Mission régionale d'autorité environnementale

**AVIS SUR LE PROJET DE RENOUVELLEMENT
ET D'EXTENSION DE LA CARRIÈRE DE CALCAIRE CHARIER
SUR LA COMMUNE D'ORÉE-D'ANJOU (49)**

n° : PDL-2022-5932

Extrait du PPR inondation de la Loire pour le secteur des Vals de Marillais et Divatte

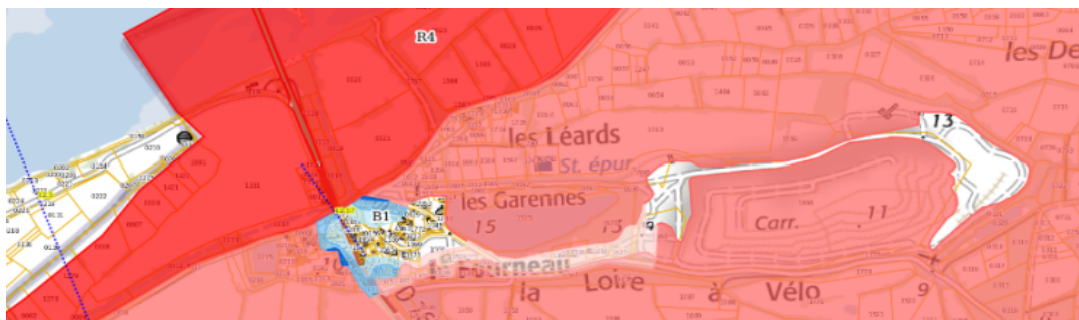
explication plus détaillée de la gestion prévue des remblais d'endiguement du site semble nécessaire.

La MRAe recommande de détailler l'analyse de compatibilité du projet avec le PPRI Vals de Marillais et Divatte notamment concernant les articles 2.2.2.6 (en précisant la superficie totale du terrain située en zone R3 et la masse de stockage prévu) et 2.1.3 concernant la présence des remblais.
